KLAGE

Danmarks Sportsfiskerforbund indsendte den 30. maj en foreløbig klage over Sorø kommunes tilladelse til grundvandssænkning i forbindelse med råstofindvinding under grundvandsspejl på Matrikel 11f, Døjringe By, Munke Bjergby.

Her følger den udførlig klage fra Danmarks Sportsfiskerforbund, Klage ID 1004179.

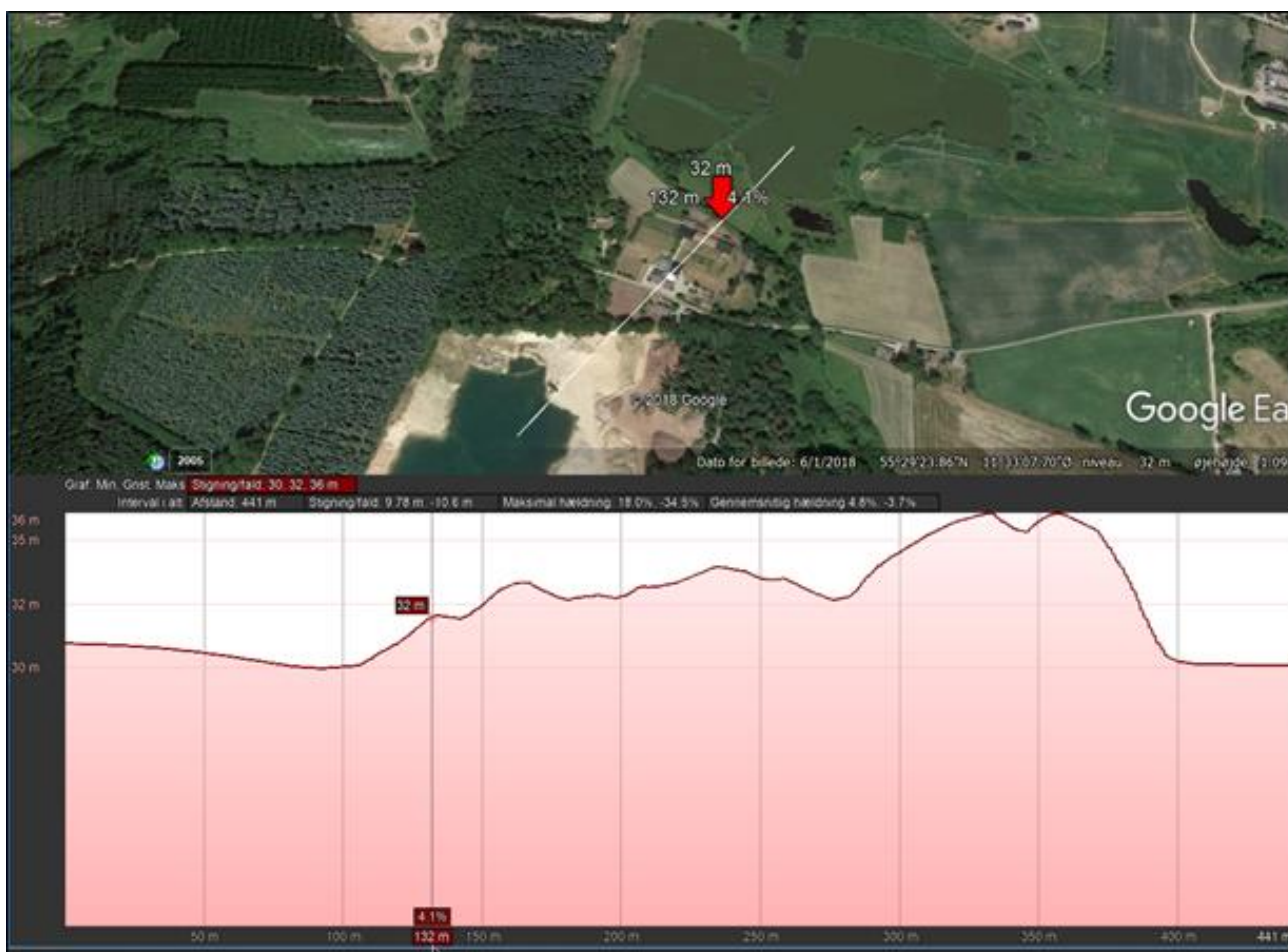
Vi kan se at vandløbet løber tør, mens vandløb af samme type aldrig gør det, selv i den ekstreme sommer 2018.

DSF mener at det er de nye hydrauliske forhold, der gør at vandløbet løber tør i forhold til en uforstyrret situation. Man har henover årene ændret et positivt vandopland til et negativt.

Før løb vandet fra de tilstødende arealer mod vandløbet, da der var en topografisk overhøjde med et indeholdt hydraulisk tryk. Nu er det modsat, samtidig med at der er skabt store vandflader, hvorfra vandet i større omfang fordampes – navnlig om sommeren, hvor vandløbet i forvejen har en lav vandføring.

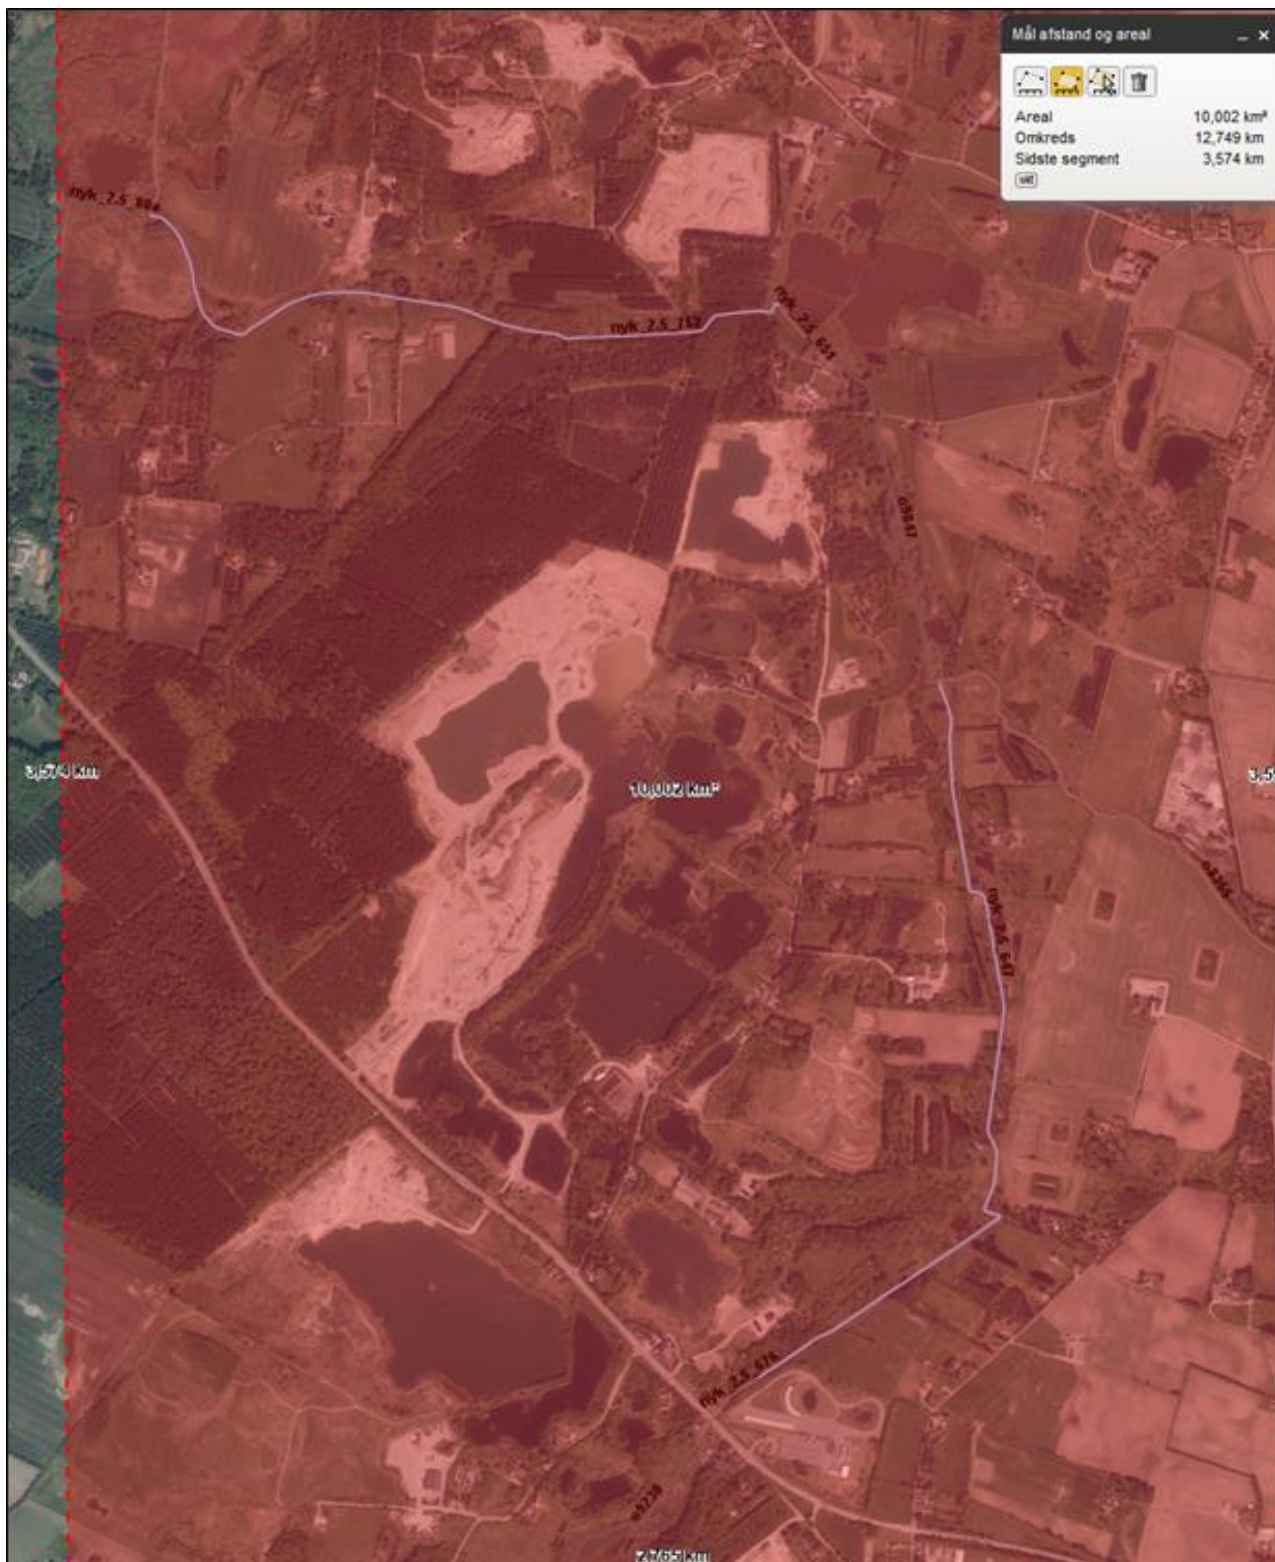
Ifølge det gældende regulativ (Bilag 2) er vandløbets bundkote fastsat til 3025 (cm. DNN) ved station 4291, der er beliggende ved det nye graveområdes nedre afgrænsning og ligeledes 3025 (cm. DNN) ved de to opstrøms stationer 3647 og 3560.

Kortet viser den oprindelige topografiske overhøjde i forhold til vandløbet på op til mere end 20 meter der allerede er fjernet. For det aktuelle råstof indvindingsområde gælder, at der fjernes en topografisk overhøjde i forhold til vandløbet på > 7 meter.

Problematik i forhold til vandløbsnær grundvandssenkning og råstofindvinding under grundvandsspejl i et område.

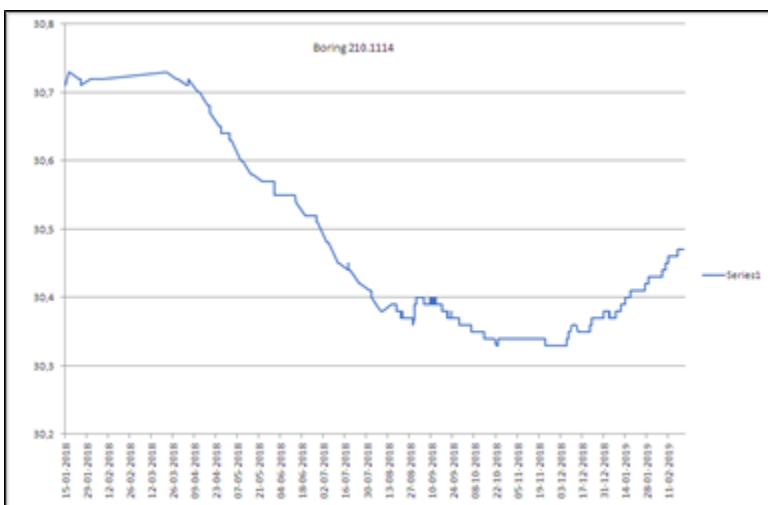
I det aktuelle tilfælde frygter vi at det vil have en negativ effekt på vandmængden i Tude å og dermed skabe forringelser og manglende opfyldelse af miljømål. De meddelte tilladelser vil efter vores vurdering betyde, at der vil ske en gennem-/tilstrømning af grundvand til grusgravssøen. Vandet vil altid løbe mod det laveste tryk.

Dette sammenholdt med den potentielle fordamning fra en grundvandssø, der altid vil være langt større i sommerhalvåret end nedbøren. Derfor vil der oftest ske en naturlig tilstrømning af vand fra det nærliggende vandløb, hvilket i sommerhalvåret vil betyde at vandføringen i vandløbet reduceres. I tørre perioder kan den helt ophøre, særligt i vandløbs oplande med ler i undergrunden.

Endvidere vil det hydrauliske tryk fjernes, når de grus- og jordforekomster bortgraves, der topografisk er beliggende højere end vandløbet. Dermed fjernes en del af vandoplandet til vandløbet.

Samlet set skabes der et negativt vandopland, der dræner vandløbet.

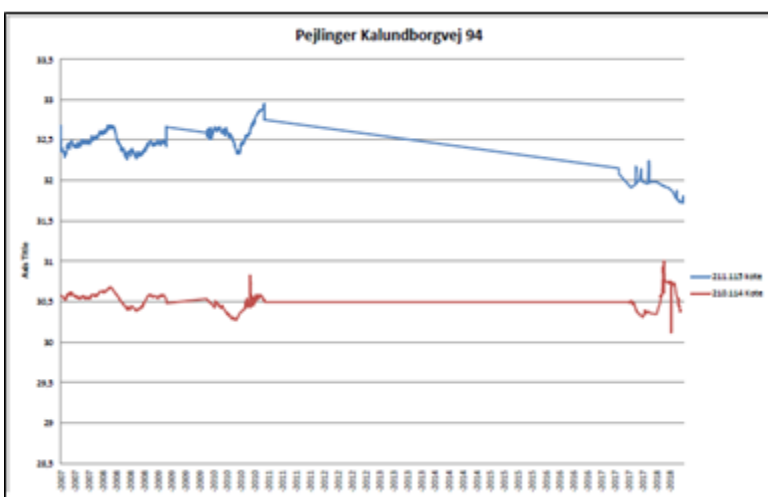
Som det fremgår af regionens pejlinger var grundvandstanden på kun 3034 (cm. DNN) i en længere periode. (Bilag 8).

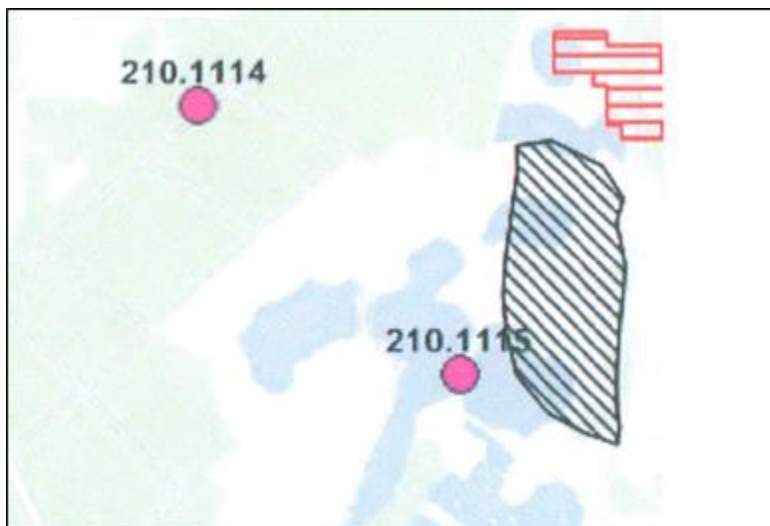
Som det fremgår af regionens måleprogram, blev det slet ikke målt i perioden fra 2011 til 2017. (Bilag 8). Omvendt er det tydeligt at vandspejlet er faldet fra 3250 til 3175 (cm. DNN) fra 2011 til 2017 og at denne tendens er fortsat.
